桩号Z0+677处基础加固变更图

图号 HTHJ-BG-01

新建河岸砼护脚及拦水坝

图号 HTHJ-BG-02

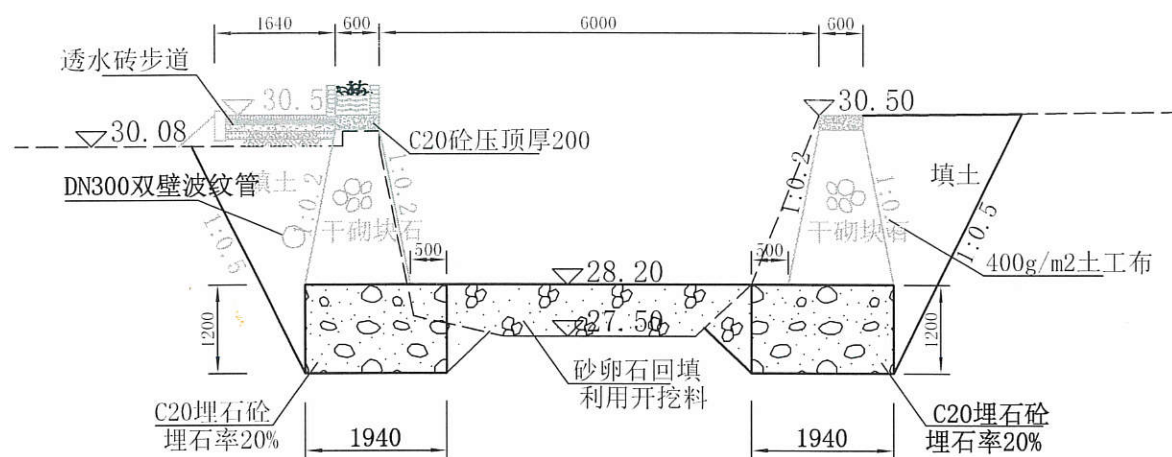
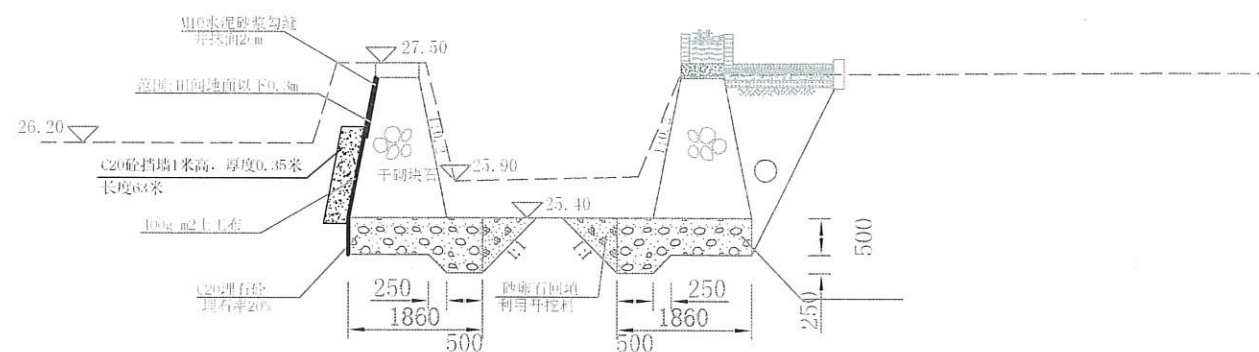
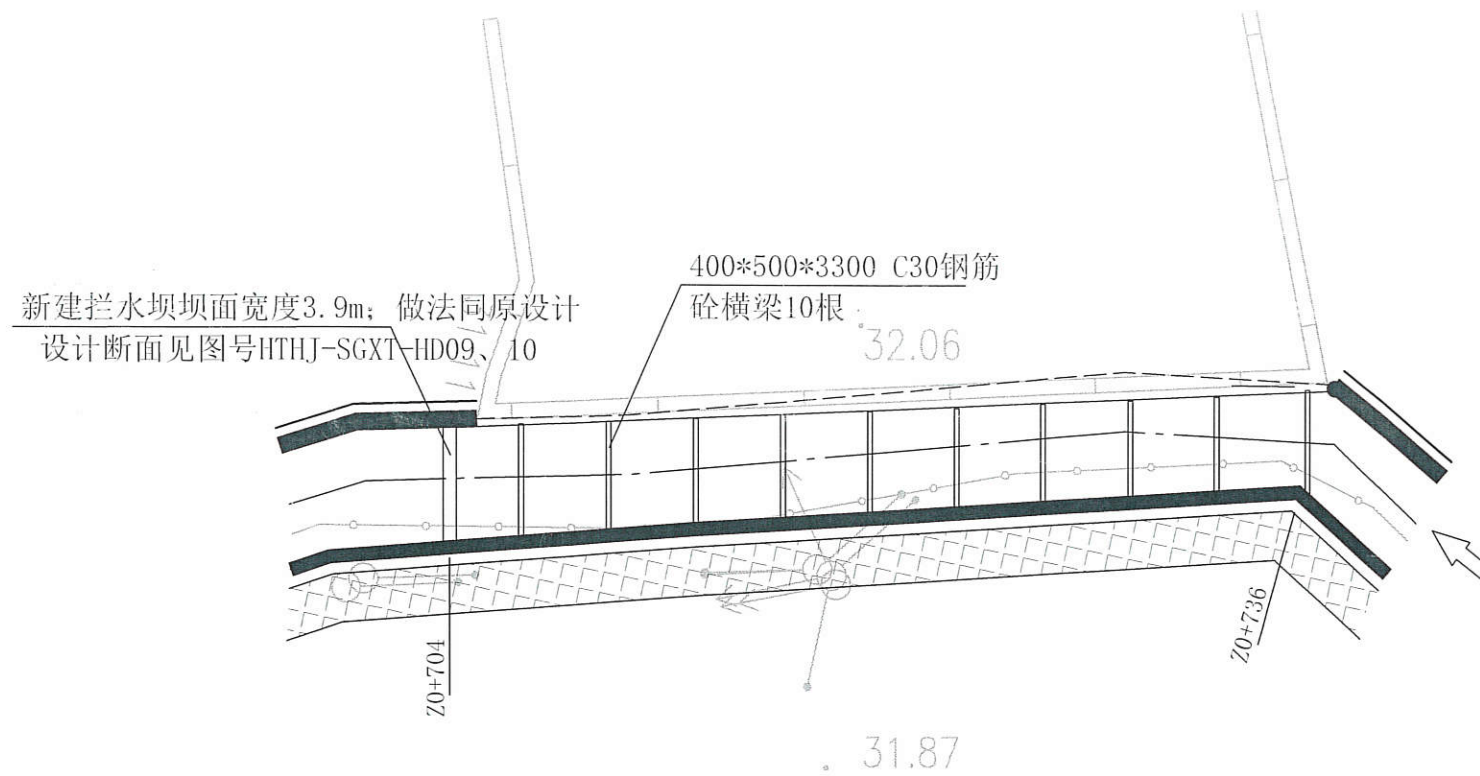
桩号Z0+677断面图 1:100
两岸基础加厚长度各13m

左岸Z0+455-Z0+558段护岸后侧C20砼加固

- 1、Z0+677-Z0+690段为大冲坑,拟对冲坑填埋处理,该段挡墙基础加厚至1.2m。
